添付書類九の一部補正

添付書類九を以下のとおり補正する。

添付書類九の項目区分について、別表のとおり読み替え又は削除する。

第2.1-1図 管理区域及び周辺監視区域図

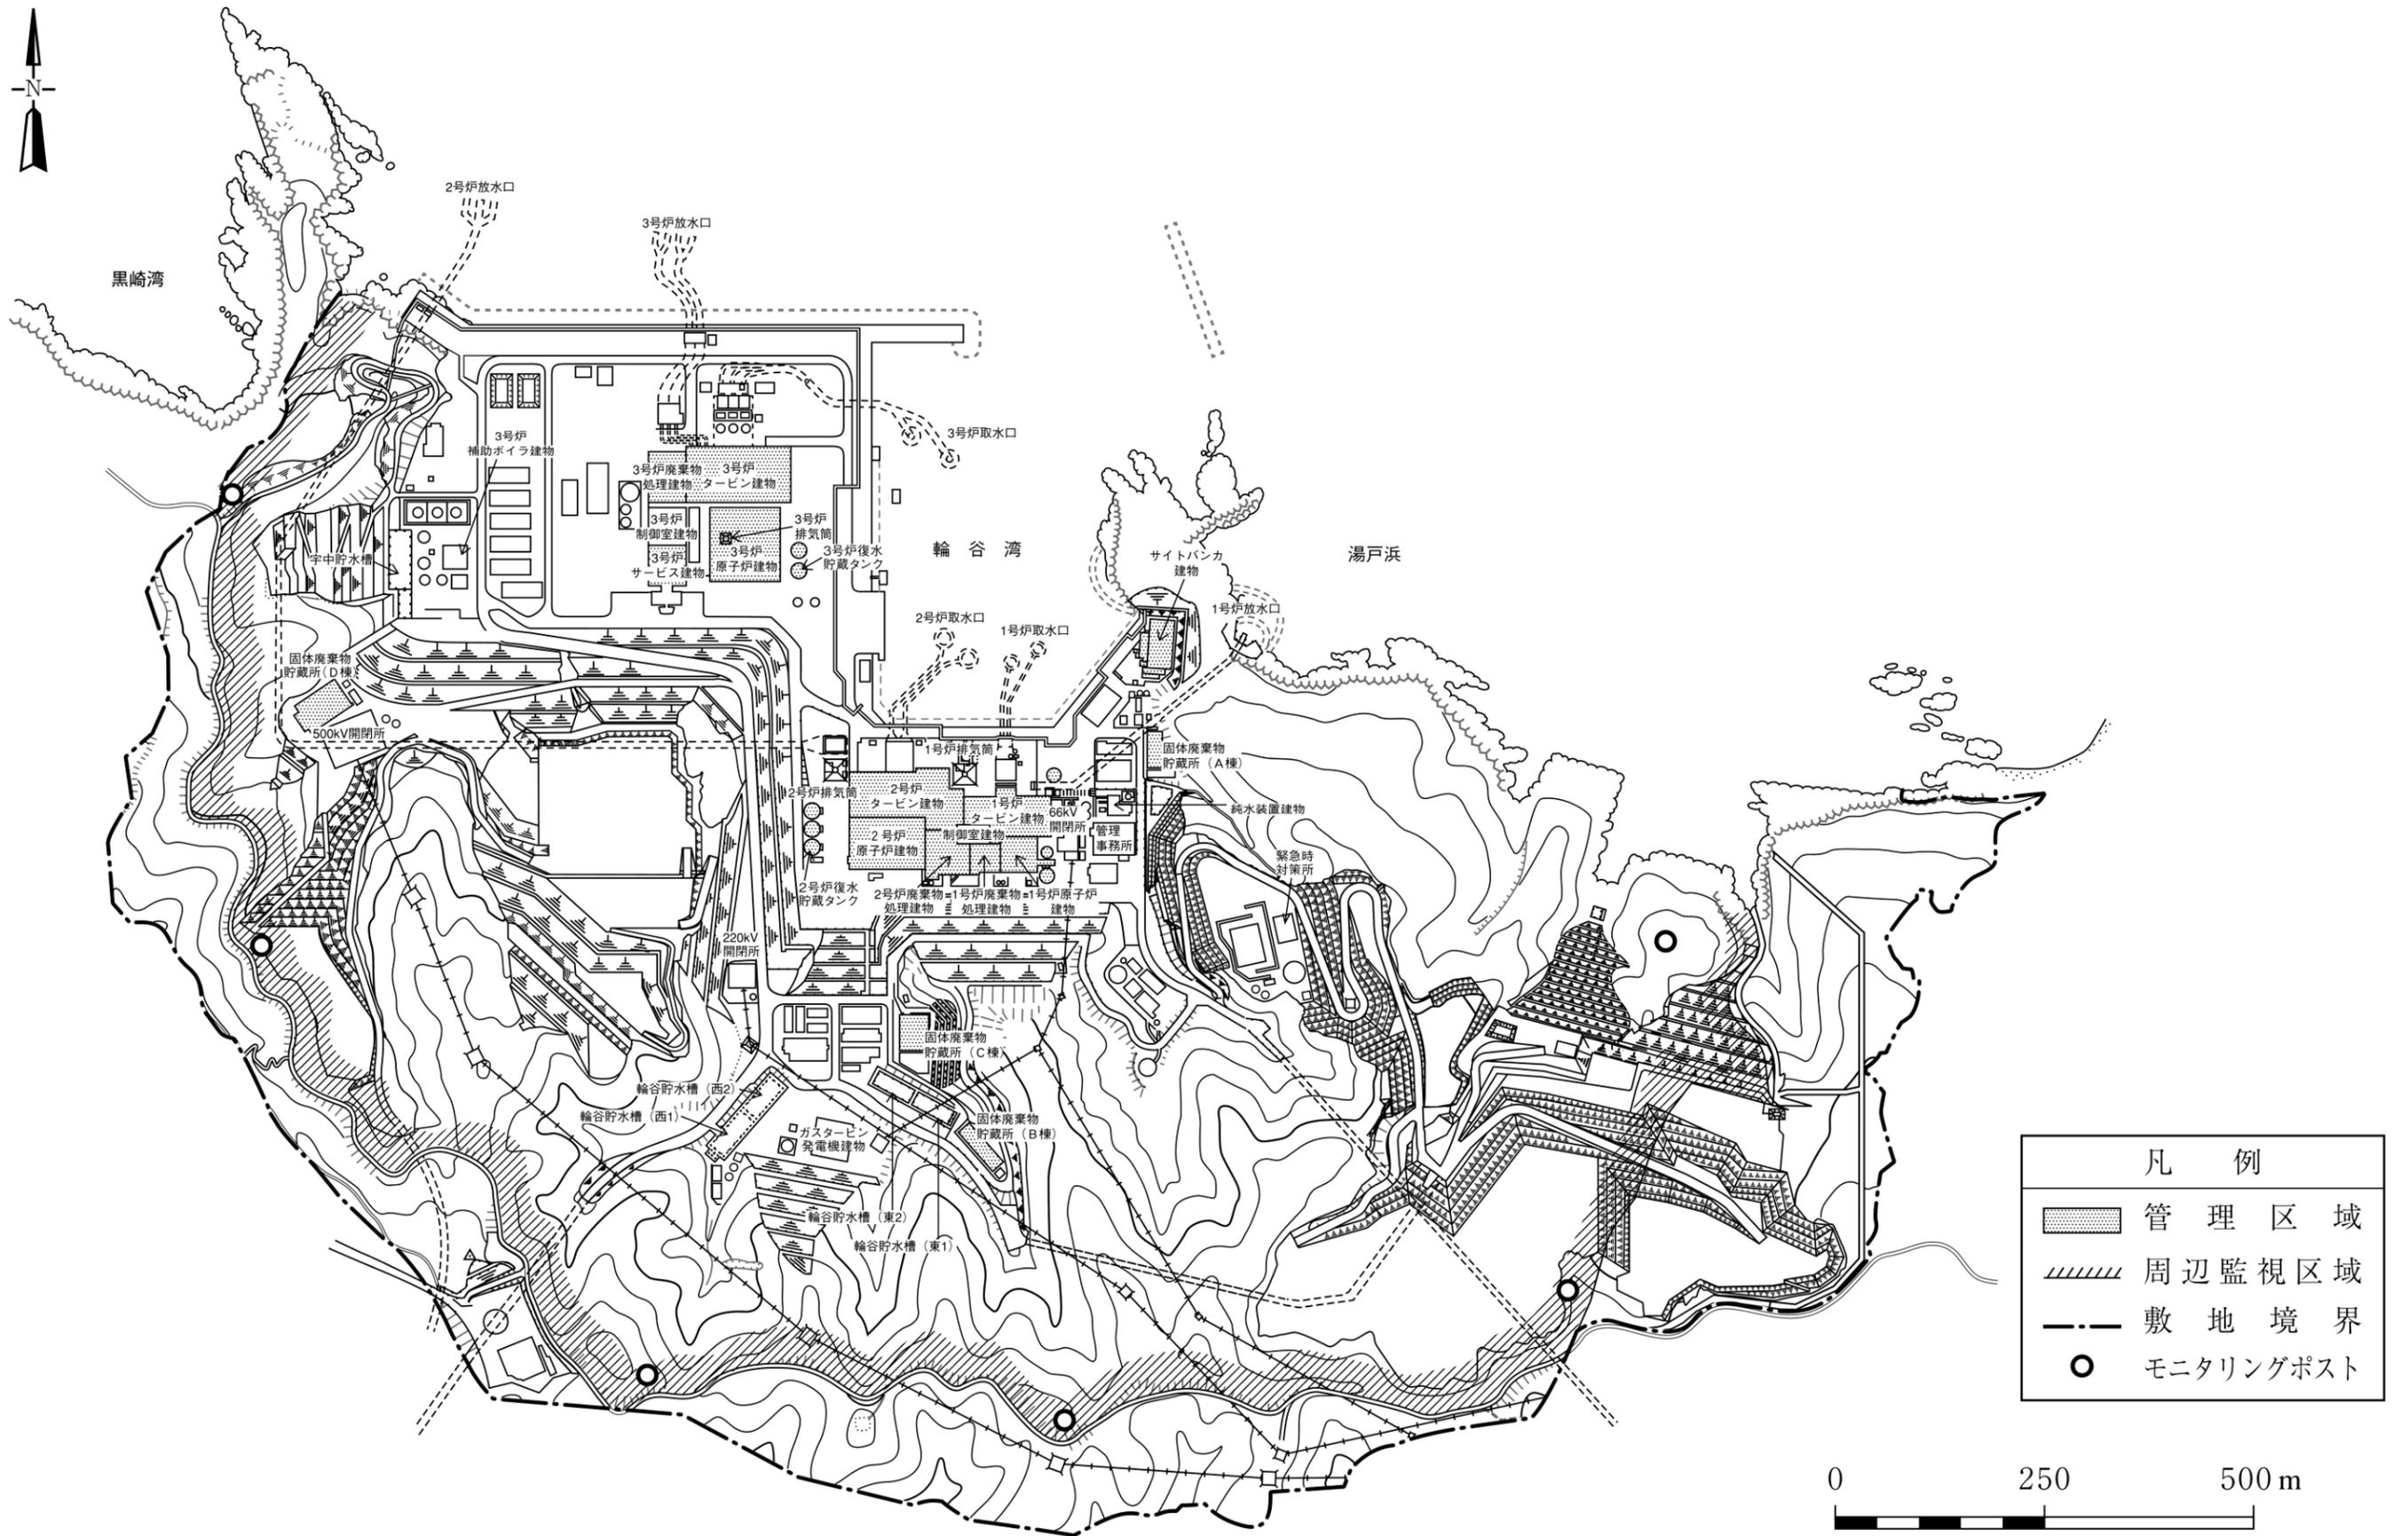
炉室，使用済燃料の貯蔵施設，放射性廃棄物の廃棄施設等の場所であつて，その場所における外部放射線に係る線量，空気中の放射性物質の濃度，又は放射性物質によって汚染された物の表面の放射性物質の密度が「核原料物質又は核燃料物質の製錬の事業に関する規則等の規定に基づく線量限度等を定める告示」（第一条）に定められた値を超えるか，又はそのおそれのある区域はすべて管理区域とする。

実際には，部屋，建物その他の施設の配置及び管理上の便宜をも考慮して，第 2.1-1 図に示すように原子炉建物，タービン建物，制御室建物の一部，廃棄物処理建物，サイトバンカ建物，固体廃棄物貯蔵所等を管理区域とする。

また，新燃料搬入時，使用済燃料輸送時等，上記管理区域外において一時的に上記管理区域に係る値を超えるか，又はそのおそれのある区域が生じた場合は，一時管理区域とする。

第4.3-1図 液体廃棄物処理系の放射性物質濃度等説明図

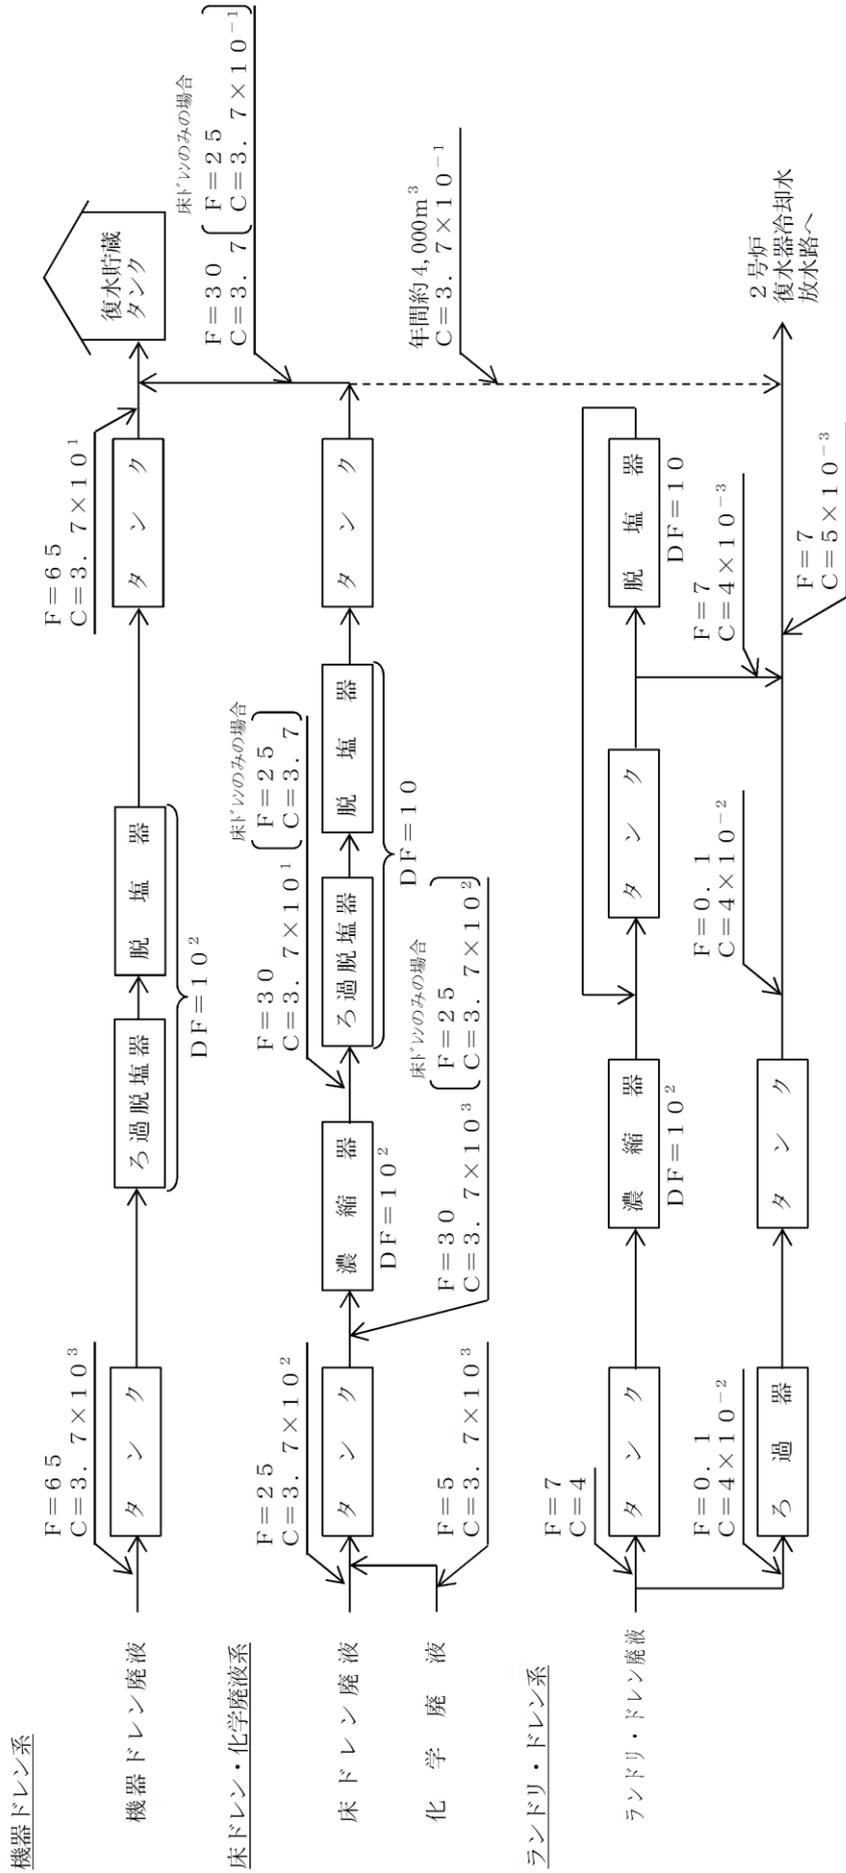
液体廃棄物の主なものは、各建物の機器からのドレン、各建物の床ドレン、復水系等脱塩器樹脂の再生廃液、保護衣類等を除染する際に生じる洗濯廃液等である。液体廃棄物処理系の放射性物質濃度等説明図を第 4.3-1 図に示す。

床ドレン廃液は、原子炉建物、ドライウエル、タービン建物、廃棄物処理建物等で発生する。化学的純度は低く、放射能レベルは一定ではないが、比較的低い（約  $3.7 \times 10^2 \text{Bq/cm}^3$ ）。

これらは、液体廃棄物処理系の床ドレン・化学廃液系（除染係数約  $10^3$ ）で処理する。

蒸留、ろ過、脱塩した処理済液（約  $3.7 \times 10^{-1} \text{Bq/cm}^3$ ）は、原則として再使用するが、一部環境に放出する場合もある。

化学廃液は、復水系及び液体廃棄物処理系脱塩器樹脂の再生廃液等からなる。化学的純度は低く、酸性あるいはアルカリ性であることが多く、放射能レベルは一般に高い（約  $3.7 \times 10^3 \text{Bq/cm}^3$ ）。

これらは、液体廃棄物処理系の床ドレン・化学廃液系で処理する。

蒸留、ろ過、脱塩した処理済液（約  $3.7 \text{Bq/cm}^3$ ）は、再使用するが一  
部環境に放出する場合もある。
